Рабочая группа по вопросам шума и шин

Семьдесят шестая сессия

**Шины: Правила № 117 ООН (сопротивление шин качению,
шум, издаваемый шинами при качении, и их сцепление
на мокрой поверхности)****Предложение по поправкам серии 04 к Правилам № 117
ООН****Представлено экспертами от Европейской комиссии***

Пример 1

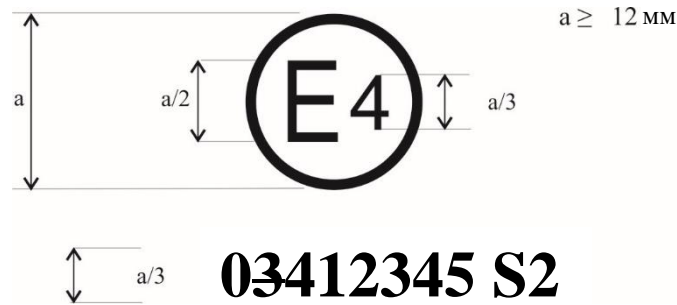
Приведенный выше знак официального утверждения, проставленный на пневматической шине, указывает, что данная шина была официально утверждена в Нидерландах (E4) на основании Правил № 117 (обозначена только индексом “S2” (звук, издаваемый при качении, на стадии 2)) под номером официального утверждения 03412345. Первые две цифры номера официального утверждения (034) указывают, что официальное утверждение было предоставлено в соответствии с требованиями поправок серии 034 к настоящим Правилам.

Пример 2

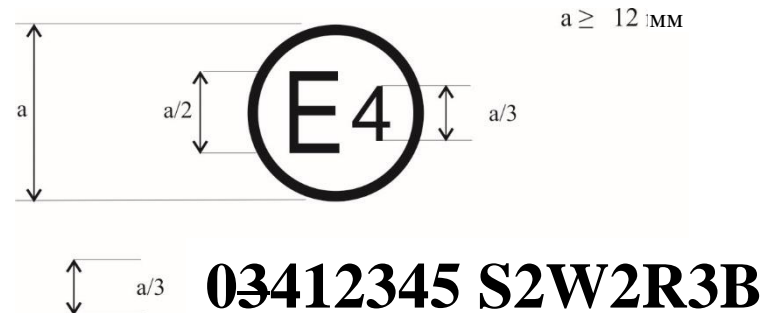
Приведенный выше знак официального утверждения указывает, что данная шина была официально утверждена в Нидерландах (E4) на основании Правил № 117 (обозначена индексами “S2” (звук, издаваемый при качении, на стадии 2), “W2” (сцепление шин в новом состоянии на мокрой поверхности на стадии 2), и “R23” (сопротивление качению на стадии 23) и “B” (сцепление шин в изношенном состоянии на мокрой поверхности)) под номером официального утверждения 03412345. Первые две цифры номера официального утверждения (034) указывают, что официальное утверждение было предоставлено в соответствии с требованиями поправок серии 034 к настоящим Правилам».

Пример 1

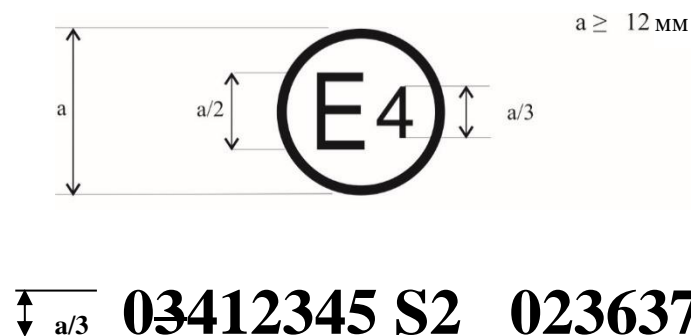
Приведенный выше знак официального утверждения указывает, что данная шина была официально утверждена в Нидерландах (E 4) на основании Правил № 117 (обозначена индексом ‘S2’ (звук, издаваемый при качении, на стадии 2)) под номером официального утверждения 03412345 и на основании Правил № 30 под номером официального утверждения 0236378. Первые две цифры номеров официального утверждения (“034” и “02”) указывают, что официальное утверждение на основании Правил № 117 ООН было предоставлено в соответствии с поправками серии 034, а официальное утверждение на основании Правил № 30 ООН — в соответствии с поправками серии 02.

Пример 2

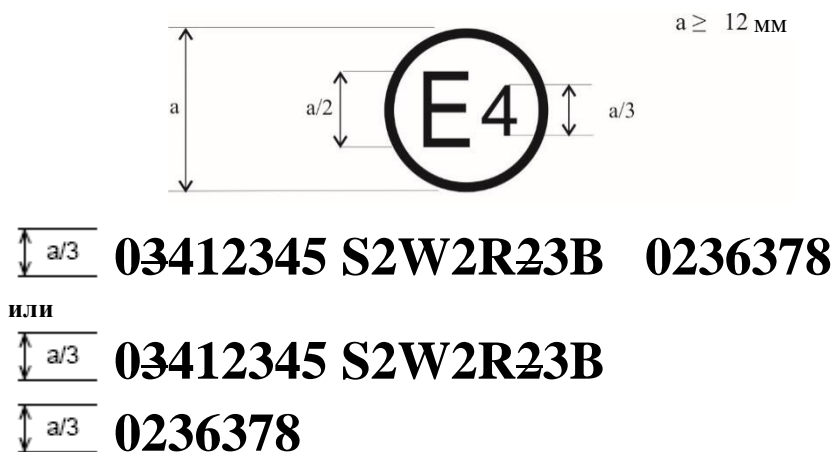
Приведенный выше знак официального утверждения указывает, что данная шина была официально утверждена в Нидерландах (E 4) на основании Правил № 117 (обозначена индексом “S2W2R23B” (звук, издаваемый при качении, на стадии 2, сцепление шин в новом состоянии на мокрой поверхности на стадии 2, сопротивление качению на стадии 23 и сцепление шин в изношенном состоянии на мокрой поверхности)) под номером официального утверждения 03412345 и на основании Правил № 30 ООН под номером официального утверждения 0236378. Первые две

цифры номеров официального утверждения (“034” и “02”) указывают, что официальное утверждение на основании Правил № 117 ООН было предоставлено в соответствии с поправками серии 034, а официальное утверждение на основании Правил № 30 ООН — в соответствии с поправками серии 02.

Пример 3

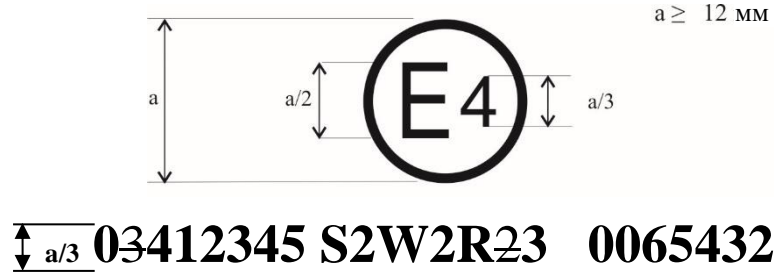
Приведенный выше знак официального утверждения указывает, что данная шина была официально утверждена в Нидерландах (E4) на основании Правил № 117 ООН (обозначена индексом “S2W2R23” (звук, издаваемый при качении, на стадии 2, сцепление шин в новом состоянии на мокрой поверхности **на стадии 2** и сопротивление качению на стадии 23)) под номером официального утверждения 03412345 и на основании Правил № 54 ООН под номером официального утверждения 0065432. Первые две цифры номеров официального утверждения (“034” и “00”) указывают, что официальное утверждение на основании Правил № 117 ООН было предоставлено в соответствии с поправками серии 034, а официальное утверждение на основании Правил № 54 ООН — в соответствии с их первоначальным вариантом.

Пример 1

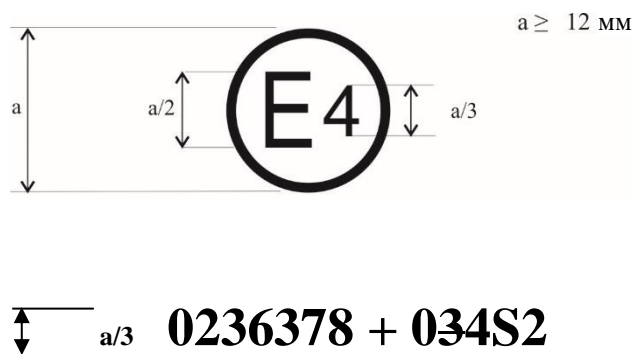
Приведенный выше знак официального утверждения указывает, что данная шина официально утверждена в Нидерландах (E4) на основании Правил № 30 ООН в соответствии с поправками серии 02 (как указано первыми двумя цифрами номера официального утверждения “02”) под номером официального утверждения 0236378. На нее также нанесено обозначение “+ 034S2”, которое указывает, что шина была

также официально утверждена на основании Правил № 117 ООН (с поправками серии 034) в отношении "S" (звука, издаваемого при качении, на стадии 2).

Пример 2

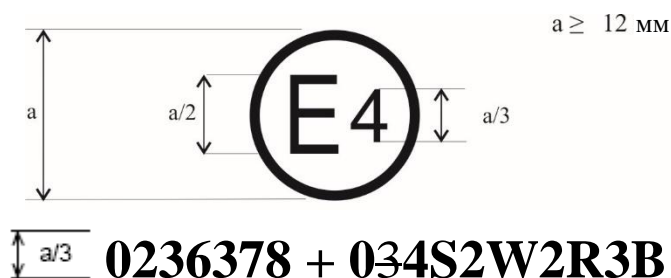
Приведенный выше знак официального утверждения указывает, что данная шина официально утверждена в Нидерландах (E4) на основании Правил № 30 ООН в соответствии с поправками серии 02 (как указано первыми двумя цифрами номера официального утверждения "02") под номером официального утверждения 0236378. Она также обозначена индексом "+ 034S2W2R3B", который указывает, что данная шина была официально утверждена также на основании Правил № 117 ООН (с поправками серии 034) в отношении "S" (звука, издаваемого при качении, на стадии 2), "W" (сцепления шин в новом состоянии на мокрой поверхности на стадии 2), "R" (сопротивления качению на стадии 2) и "B" (сцепления шин в изношенном состоянии на мокрой поверхности).

Пример 1

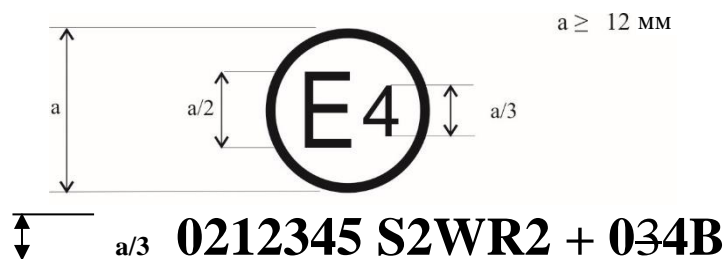
Приведенный выше знак официального утверждения указывает, что данная шина первоначально была официально утверждена в Нидерландах (E4) на основании Правил № 117 ООН и поправок серии 02 под номером официального утверждения 0212345. Маркировка дополнена обозначением "S2WR2", содержащим элементы "S" (звук, издаваемый при качении, на стадии 2), "W" (сцепление шин в новом состоянии на мокрой поверхности) и "R" (сопротивление качению на стадии 2). Индекс "034B", которому предшествует "+", указывает, что официальное утверждение было распространено на основании Правил № 117 ООН и поправок серии 034 в отношении сцепления шин в изношенном состоянии на мокрой поверхности на основе отдельного свидетельства».
